Planungsvorgaben zum Lärmsanierungsprogramm der DB- Maßnahmenkatalog

Anlage 1 zur Mag.-Vorlage
Nr.

MODUS CONSULT	Verantwortlicher: UTH										
Planungsbereich: 07/18	Standort: 3500										
Planungsbereich: 07/18	Standort: 3500										
Planungsbereich: 07/18	Standort: 3500										
Lärmsanierung an bestehenden Schienenwegen des Bundes											
Strecke 3500, Hanau - Frankfurt											
Lageplan											
Streckenabschnitt Offenbach, Bahn-km 8,500 - 15,000											
Berechnung mit aktiven Lärmschutzmaßnahmen

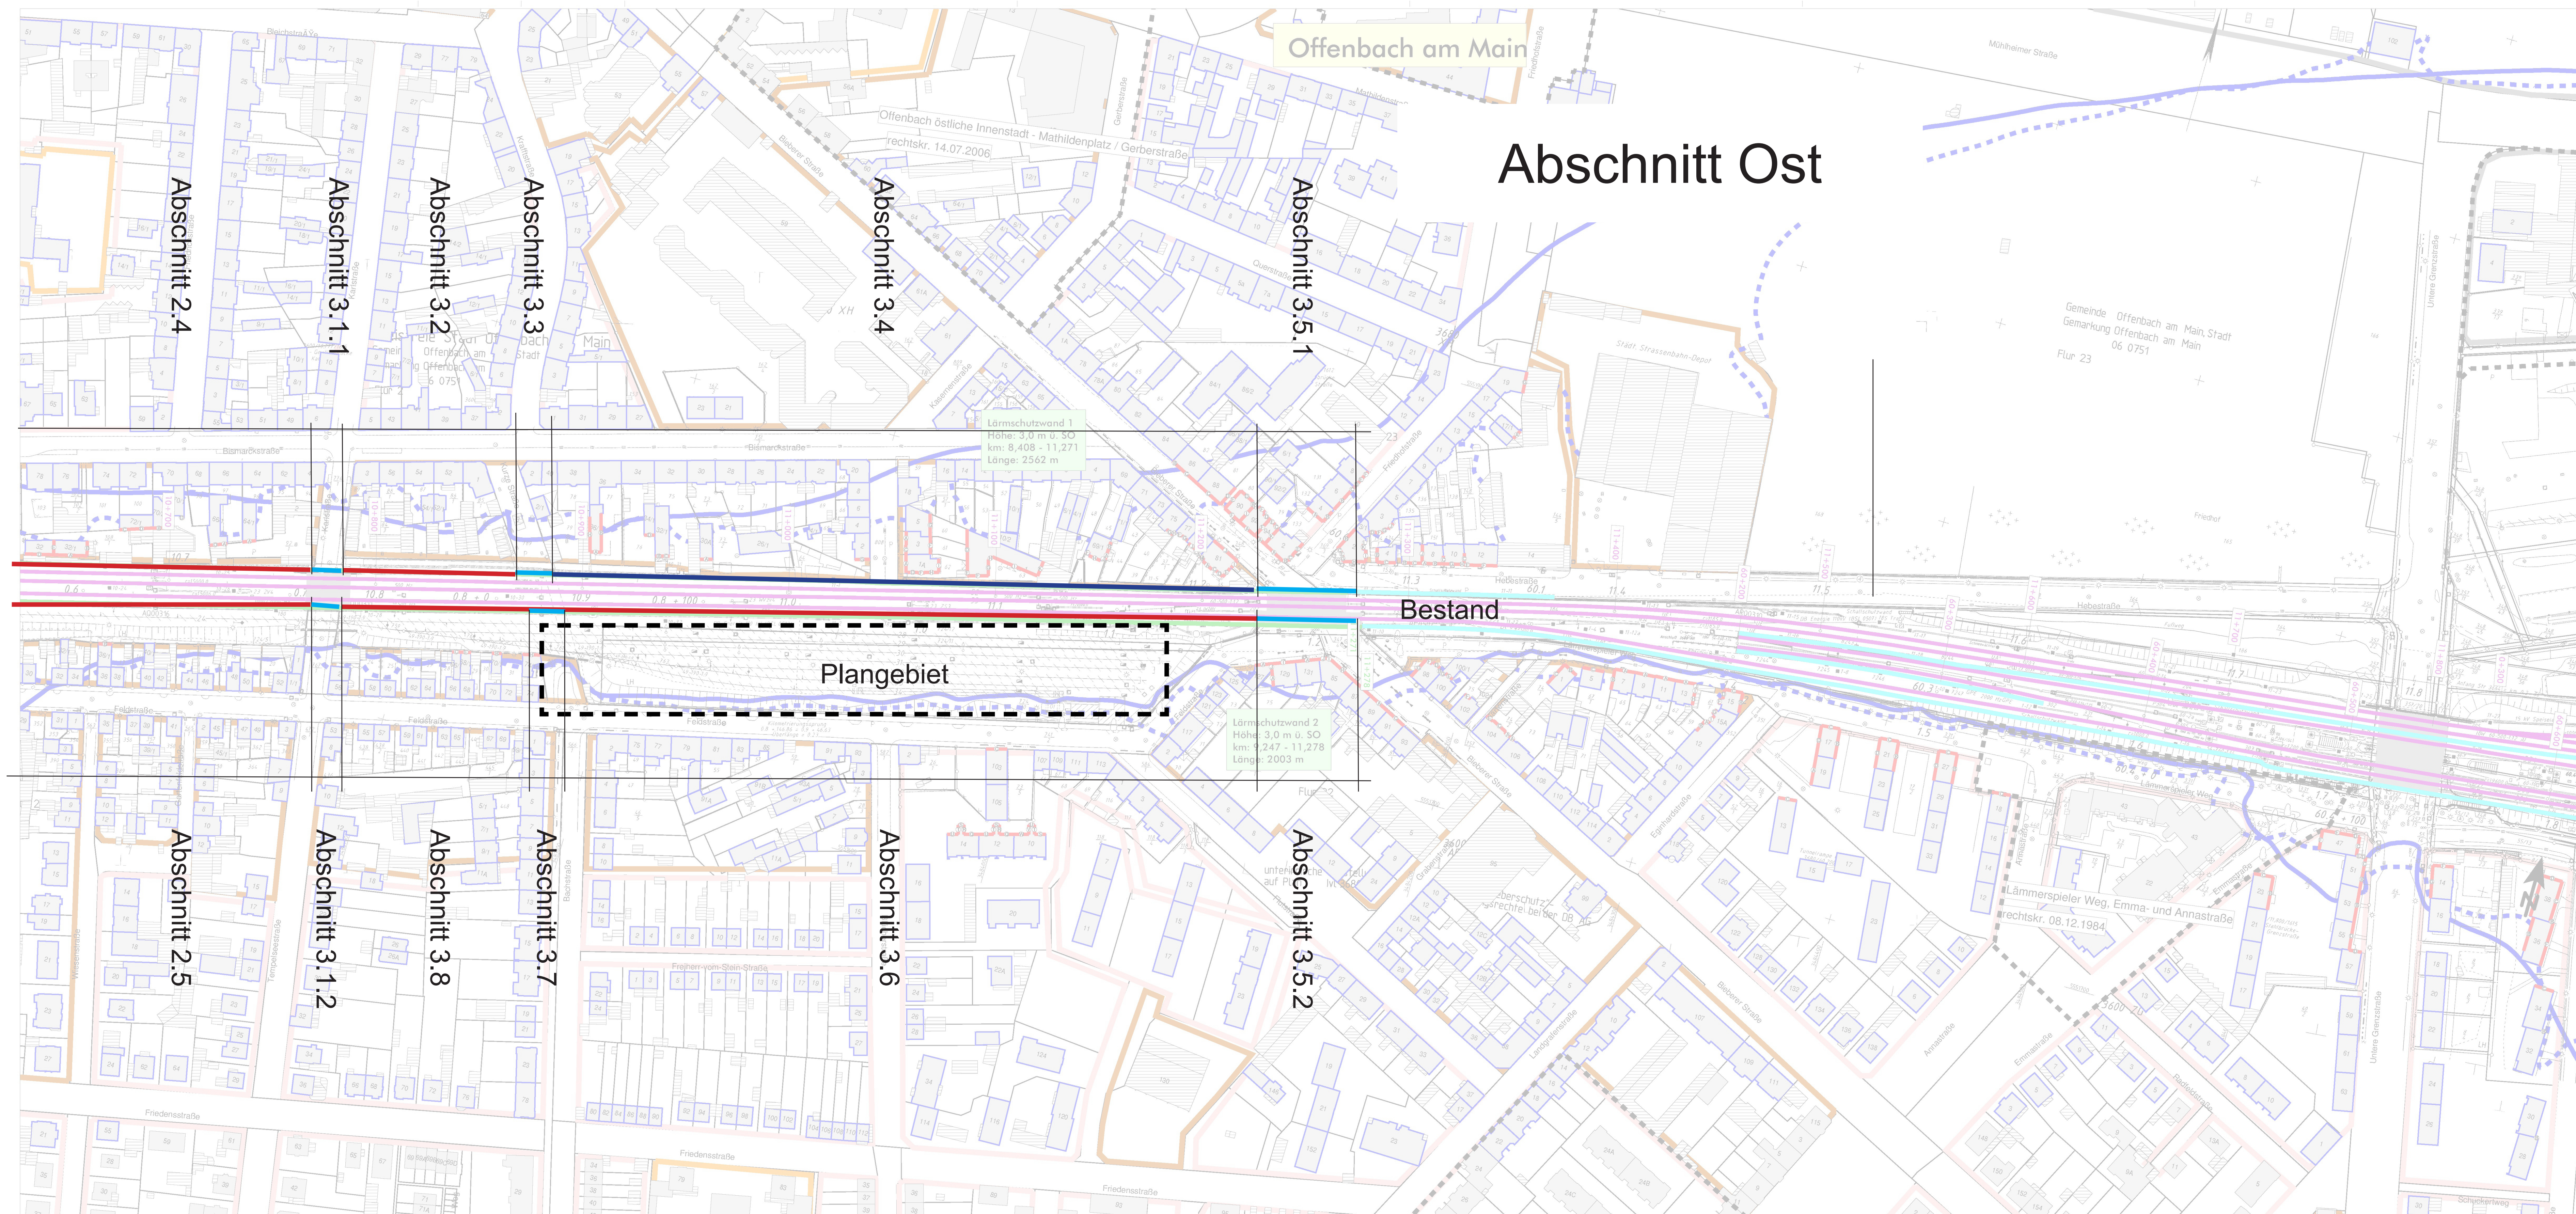
3.1.1 3.1.2	keine	Lärmschutzwand, 2 Meter und Transparenz	Eine 2 Meter Lärmschutzwand mit transparenten Modulen wird eine Lärmreduzierung gewährleisten und gleichzeitig die Versperrung der Sichtachse der Tempelsee-/Karlstraße und die ohnehin bestehende städtebauliche Trennwirkung des Bahndamms gegenüber einer 3 Meter Lärmschutzwand geringer ausfallen lassen.

3.2	keine	Lärmschutzwand, 3 Meter	siehe 2.4
3.3	keine	Lärmschutzwand, 2 Meter und Transparenz	Eine 2 Meter Lärmschutzwand mit transparenten Modulen wird eine Lärmreduzierung gewährleisten und gleichzeitig die Versperrung der Sichtachse der Bach-/Kurzen Straße und die ohnehin bestehende städtebauliche Trennwirkung des Bahndamms gegenüber einer 3 Meter Lärmschutzwand geringer ausfallen lassen.

3.4	Keine Verschattung	Lärmschutzwand, 3 Meter und Transparenz	siehe 2.4
3.5.1 3.5.2	keine	Lärmschutzwand, 2 Meter und Transparenz	Eine 2 Meter Lärmschutzwand mit transparenten Modulen wird eine Lärmreduzierung gewährleisten und gleichzeitig die Versperrung der Sichtachse der Bieberer Straße gegenüber einer 3 Meter Lärmschutzwand geringer ausfallen lassen. Eine 3 Meter Lärmschutzwand über die Eisenbahnüberführung Bieberer Straße würde die Sichtachse auch aufgrund der langen Querung schräg über eine Straßenkreuzung massiv einschränken und sich nachteilig auf das Stadtbild auswirken.

3.6	keine	Lärmschutzwand, 3 Meter	In diesem Abschnitt wurden Grundstücksflächen der DB zum Zwecke der wohnbaulichen Nutzung veräußert. Der Anschluss an dessen Lärmschutz ist sicherzustellen; eine „Lücke“ im Lärmschutz bzw. eine Beschränkung auf passive Maßnahmen

würde hier seitens der Stadt nicht nachvollzogen.
3.7	keine	Lärmschutzwand, 2 Meter und Transparenz	siehe 3.3 Der dem Bahndamm und der Bahnunterführung vorgelagerte Platz wird zurzeit i.R. des Programms „Soziale Stadt“ städtebaulich aufgewertet. Eine 3 m hohe Lärmschutzwand würde den gestalterischen Maßnahmen entgegenwirken und daher zu vermeiden.
3.8	keine		siehe 2.4
